## **Dodatok č.1**

**k Zmluve o dielo č. 64/TO/2023 zo dňa 22.08.2023** (ďalej len „Zmluva“)  
uzatvorený v súlade s ustanovením § 261 ods. 2 a § 536 a nasl. zákona č. 513/1991 Zb. Obchodného  
zákonníka v znení neskorších predpisov (ďalej len ako „Dodatok“)

Objednávateľ uzatvoril spolu so spoločnosťou KAMI PROFIT, s.r.o. na strane Zhotoviteľa Zmluvu o dielo, predmetom ktorej je realizácia stavby „Rekonštrukcia 2.NP - Nemocnica Poprad, a.s.“.

### ZMENOVÝ LIST

Príloha č. 1 - Fotodokumentácia

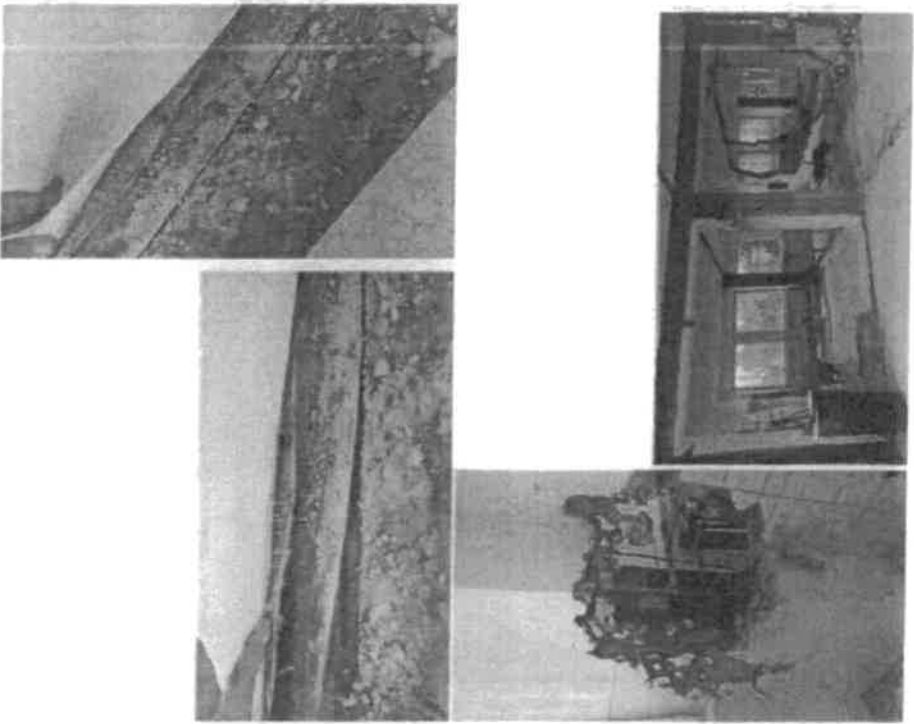
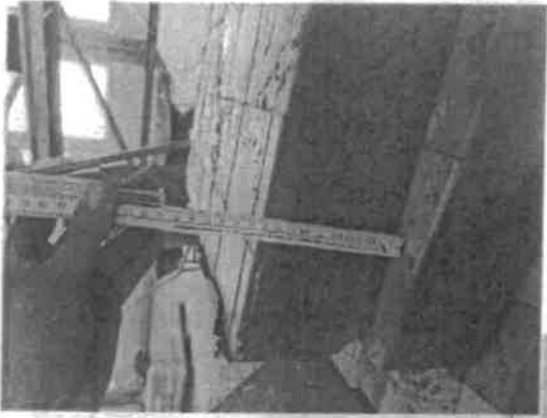
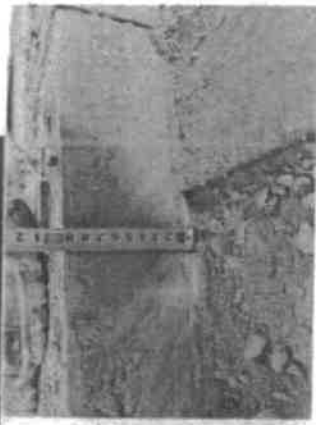
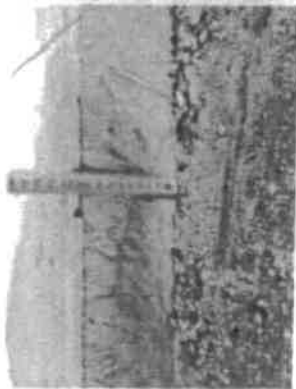
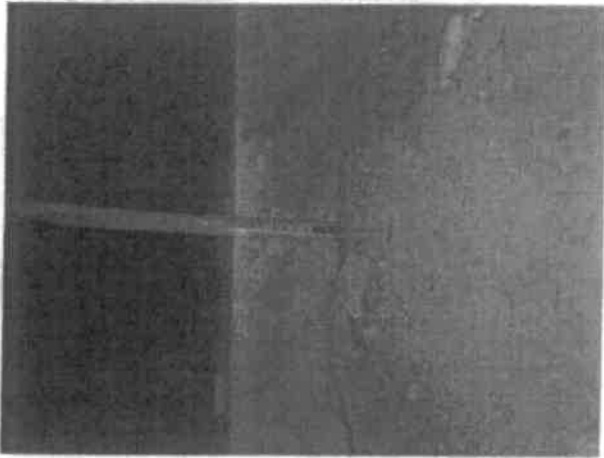
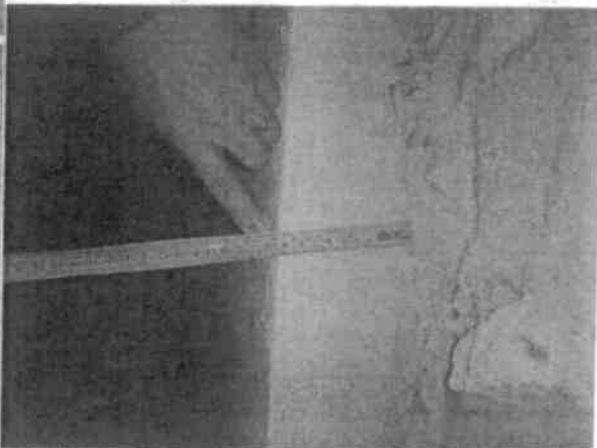
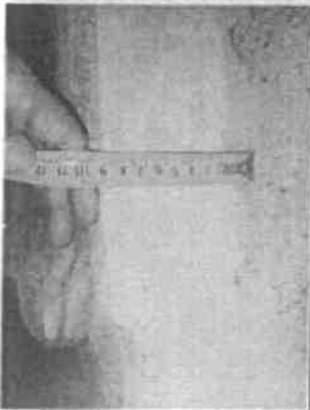
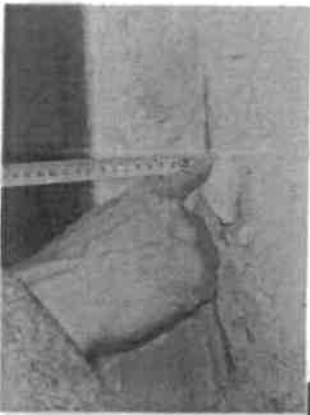
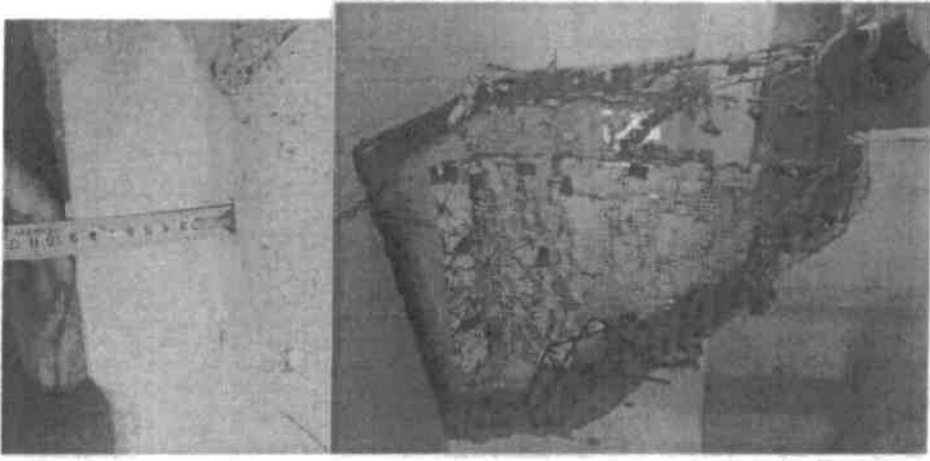
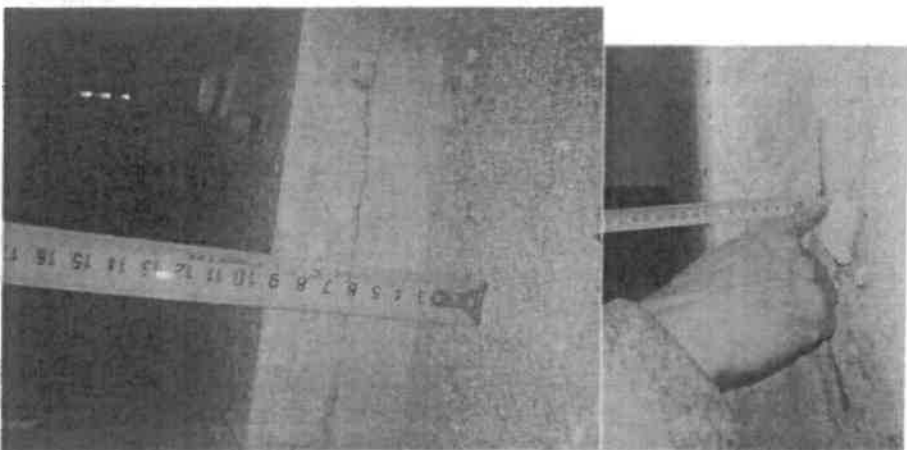
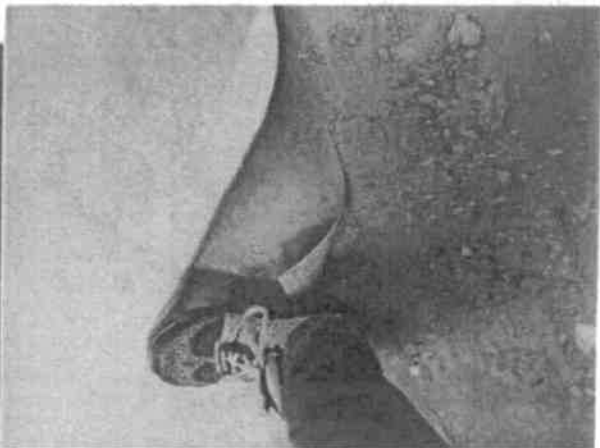
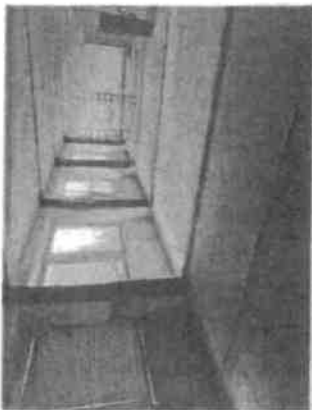
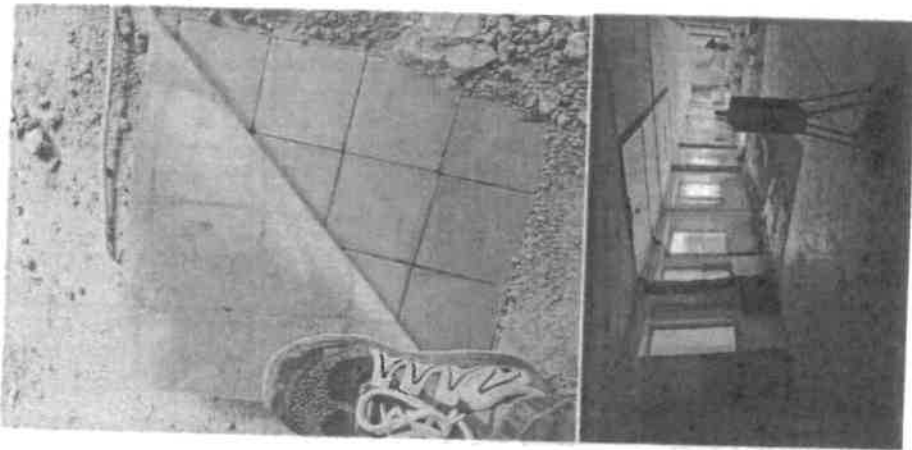
Na stavbe boli dňa 5.9.2023 začaté stavebné práce v rozsahu búracích prác priečok a podláh. Počas týchto prác bolo zistená nezrovnalosť v projektovej dokumentácii a to:

- rabcové pletivo v poteroch namiesto kari siete
- rabcové pletivo v omietkách (miestnosť P104, P103, P108)
- povlakové PVC podlahy zdvojené (P132), ztrojené (P110, P111, P131), kombinácia dlažba a PVC (P103, P104, P109), zdvojená dlažba (P126, P128)
- kročajová/tepelná izolácia v dvoch vrstvách namiesto jednej
- odlišná hrúbka podláh (viac než 70-75mm)

Všetky tieto nepredvídateľné zistenia majú dopad na väčšiu prácnosť, zložitejšie búranie, zmenu technológie búrania rezaním dlažby, čo ma za následok práce navyč a spomalenie búracích prác o 9 dní.

navýšenie množstva búracích prác z dôvodu inej skladby podlahy, resp. neuvažujúceho materiálu v priečkach. Zistená odlišná hrúbka podláh nie je uvažovaná v tomto ZL nakoľko vybraný materiál bude fakturovaný na základe skutočného vyvezeného množstva, ktoré bude zdokladované vážnymi lístkami ku fakturácií.
